Naše č. j.: KHSJC 21300/2022/EPID.CB
Spisová značka: S-KHSJC 11013/2022

Závazné stanovisko orgánu ochrany veřejného zdraví k projektové dokumentaci pro společné územní a stavební řízení na stavbu „Přístavba pavilonů „C“ a „T14“- Stravovací a ÚČOCH“ v Nemocnici České Budějovice a.s. na par. č. 1247/1 a 1247/12 v k. ú. České Budějovice 7

Stanovisko Odboru ochrany životního prostředí Magistrátu města České Budějovice

Akce: Přístavba pavilonů "C" a "T14" - stravovací a ÚČOCH v Nemocnici České Budějovice a.s., par.č. 1247/1, 1247/12, k.ú. České Budějovice 7 - vydání společného územního a stavebního rozhodnutí

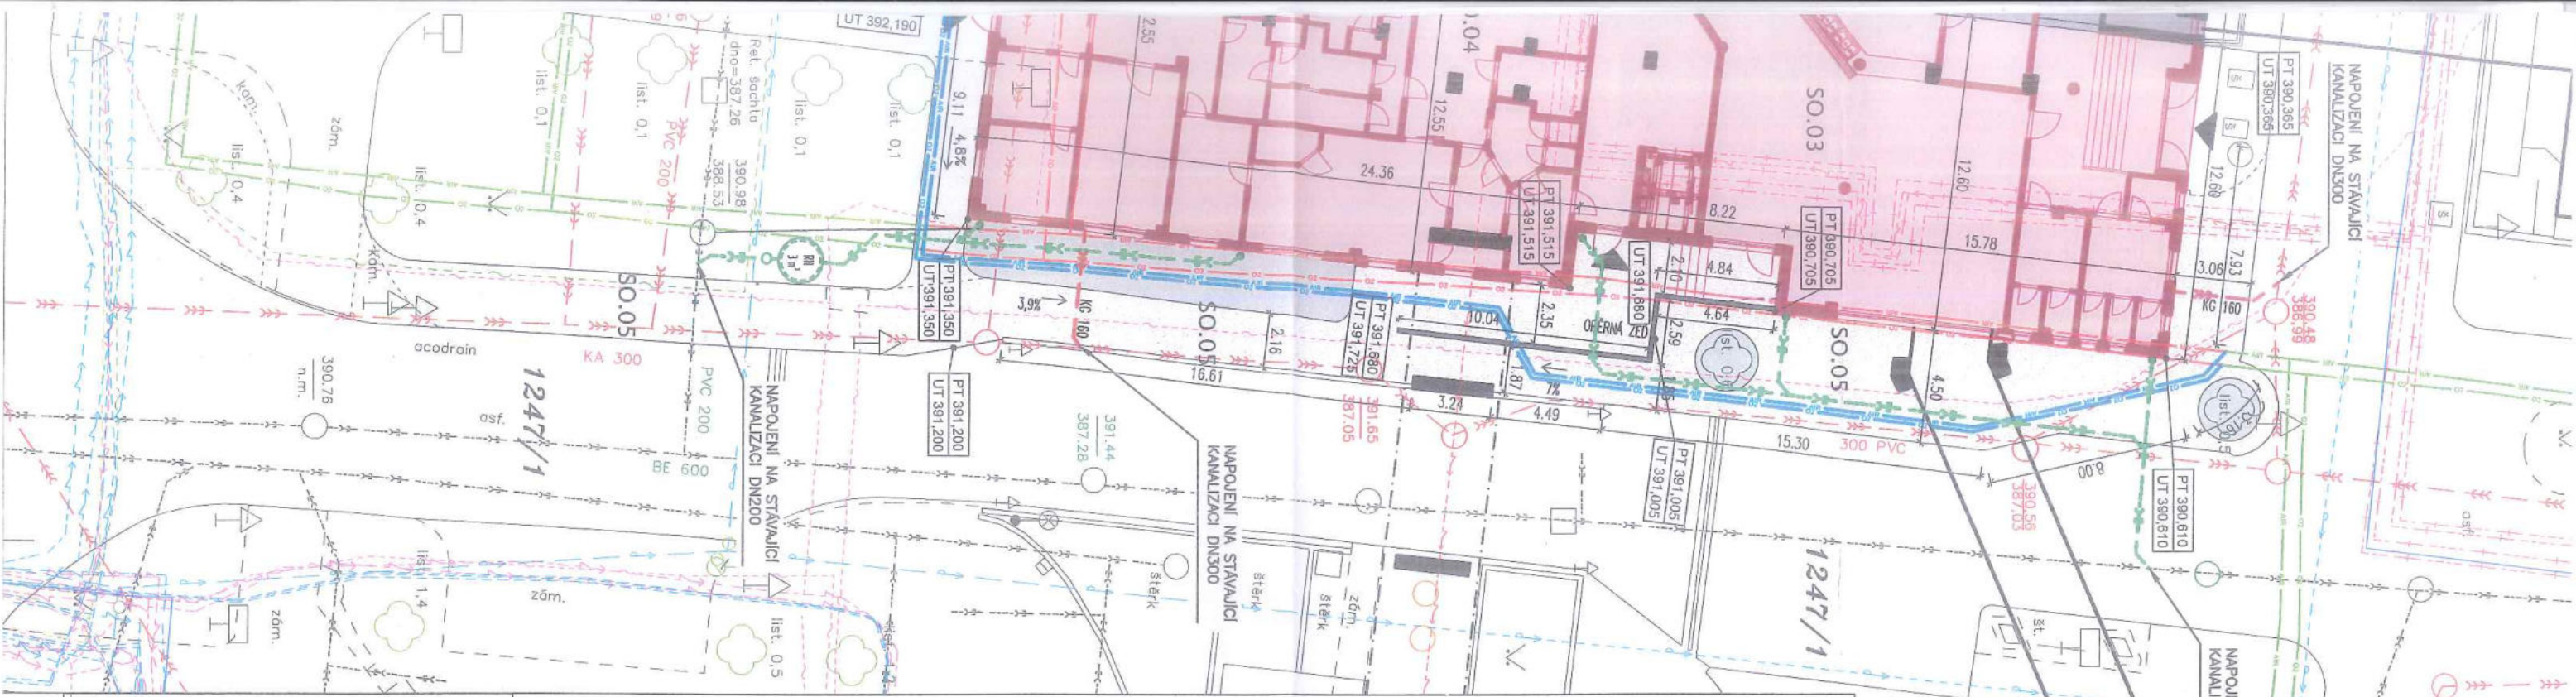
S navrženou likvidací srážkových vod nesouhlasíme, neboť podle ust. § 5 vodního zákona se musí srážkové vody vsakovat nebo zadržovat před jejich vypouštěním.

Do koordinačního výkresu požadujeme zakreslit skutečnou okapovou linii korun 2 stávajících lip, které jsou v bezprostřední blízkosti přístavby a dále zákres vzdálenosti od stavby a všech nových inž.sítí. Upozorňujeme, že vedení kyslíku a dešť.kanalizace musí být umístěna pouze za okapovou linii koruny – pokud tak není, musí být upraveno v situaci. Pokud nelze dodržet vzdálenosti, musí být využit pouze řízený protlak.

Podle STZ kap. B.1 j) vyplývá, že vzdálenost stavby od okapové linie korun bude rozšířená o 1,5 m (bude zákres v situaci). V tomto rozsahu pásma nebude umístěno zařízení staveniště, manipulační plochy, mezideponie, skládka vytěžené zeminy či stav. materiálu nebude umístěna v prostoru VKP. Plocha bude ohraničena plotem. Stavební práce musí být postupovány v souladu s ust. normy ČSN 83 9061.

Do koordinačního zákresu požadujeme zákres skutečné plochy pod stromy, které požadujeme zvětšit do maximálně možné míry.

V situaci bude zakreslena plocha pro zařízení staveniště a parkování stavební techniky.

Součástí tohoto stanoviska je situační výkres opatřený razítkem odboru, podpisem a číslem jednacím.
